Mündila kinnistu PEJ ehitusprojekti kooskõlastamata jätmine

Olete esitanud Transpordiametile kooskõlastamiseks Järva maakonna Paide linna Mündi küla Mündila kinnistule kavandatava 18 MW päikeseelektrijaama eelprojekti.

Ehitusloa aluseks on „Mündila 18 MW päikeseelektrijaama eelprojekt“ (projekteerija Helioest OÜ, töö nr PV100621). Projekteerimistingimuste menetlusse või projekti koostamisse Transpordiametit varasemalt kaasatud ei ole.

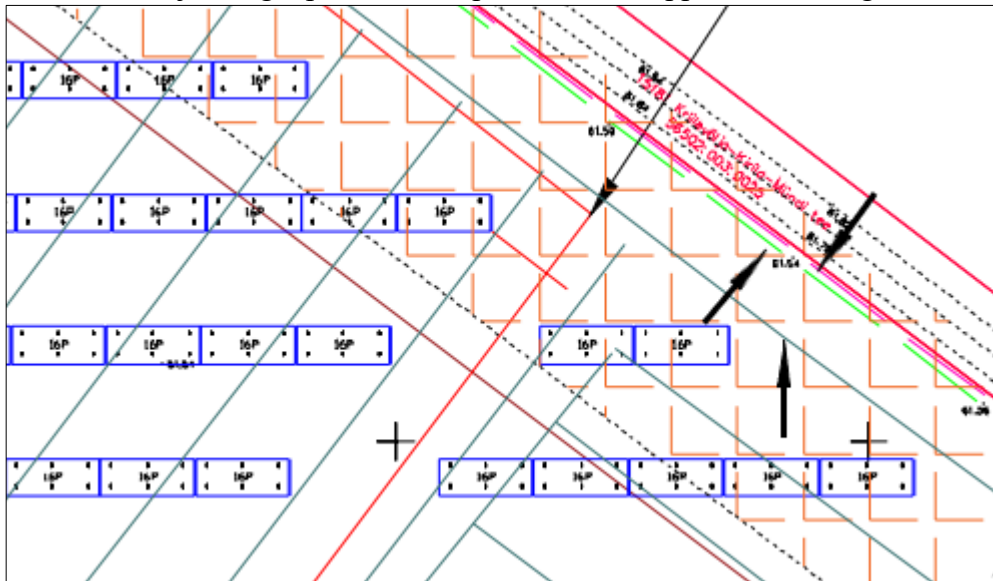
1. Projekti seletuskirjas tuua välja EhS § 71 kohane teekaitsevöönd. Joonisele lisada projekteeritavast alast lääne-loode suunda jääva riigitee lõigu teekaitsevöönd ja tingmärgi selgitus. Teekaitsevöönd on 30 m äärmise sõiduraja servast, mitte tee teljest – joonist korrigeerida.

2. Kanda joonisele loetavalt riikliku teeregistri (<http://teeregister.riik.ee>) põhine tee number ja nimetus.
3. Kanda joonistele ehitiste (päikesepaneelid, piire, tehonorajatis vms) kaugus riigitee äärmise sõiduraja välimisest servast.

4. Riigitee kaitsevööndis on keelatud EhS § 70 lg 2 ja § 72 lg 1 nimetatud tegevused, sh on keelatud ehitada ehitusloakohustuslikku teist ehitist. Riigitee kaitsevööndis kehtivatest piirangutest võib kõrvale kalduda Transpordiameti nõusolekul vastavalt EhS § 70 lg 3. Riigitee ohutus ja toimivus on tagatud kui päikesepaneelid paigaldatakse väljapoole riigitee külgnähtavusala (16,0 m riigitee katte servast). Läbipaistva piirdeaia (nt võrkaed) kaugus riigitee katte servast peab olema vähemalt 4,0 m (sõiduteega külgneva vaba ruumi ala). Vaba ruum on ohutuse tagamiseks liiklevate sõidukite ja ristprofiilis paiknevate ehitiste vahele jääv ruum, mis on vajalik ka teehoiutööde teostamiseks. Palume projektis näidatud päikesepaneelide ja piirdeaia asukohta korrigeerida.

5. Projekti seletuskirja järgi rajatakse kaks väravat laiusaga 5 m. Väravate asukoht näidata joonisel „Päikeseelektrijaama asendiskeem“. Väravad ei tohi avaneda riigitee poole. Riigitee suunas võib värav avaneda ainult juhul kui piirdeaia kaugus riigitee katte servast on vähemalt 9,0 m (sõiduteega külgnev vaba ruum 4,0 m + värava laius 5,0 m).

- Lisaks soovitakse rajada riigiteelt teine mahasõit alajaamade hooldamiseks. Jooniselt ei selgu ei alajaamade asukoht (vastav tingmärk puudub) ega rajatava mahasõidu asukoht, näidatud on ainult kaks olemasolevat juurdepääsu. Riigiteele uue ristumiskoha rajamiseks tuleb huvitatud isikul EHS § 99 lg 3 alusel taotleda nõuded. Ristumiskoha ehitamiseks sõlmitakse Transpordiameti ja huvitatud isiku vahel vastavasisuline leping. Ristumiskoht peab üldjuhul olema välja ehitatud ja Transpordiametile üle antud enne ehitise ehitamise alustamist (ehitusteatise või ehitamise alustamise teatise pädevale isikule esitamist).

12. Projektis on lisatud kaks identset joonist LISA 4.3. „Päikeseelektrijaama vertikaalskeem“. Palume üleliigne joonis digikonteinerist eemaldada.
13. Joonisel „Päikeseelektrijaama asendiskeem“ on vastuolud joonisel olevate tingmärkide ja tingmärkide selgituste vahel. Näiteks on keskpinge kaabli ja kinnistupiiri leppemärgid ära vahetatamiseni sarnased; olemasolev kinnistu piiri leppemärk on punane joon, joonisel piirid erinevat värvi joontega; puuduvad allpool viidatud leppemärkide selgitused.

14. Joonisel „Päikeseelektrijaama asendiskeem“ puudub kinnistu loodeossa jääva eesvoolu KIRILA kaitsevööndi piir ning vastava tingmärgi selgitus.
15. Transpordiamet ei võta kohustusi projektiga seotud rajatiste väljaehitamiseks.
16. Transpordiamet annab kooskõlastuse kohaliku omavalitsuse ehitusloa menetluses. Projekti esitab riikliku ehitisregistri kaudu kooskõlastamiseks ehitusloa menetleja ehk Paide Linnavalitsus.
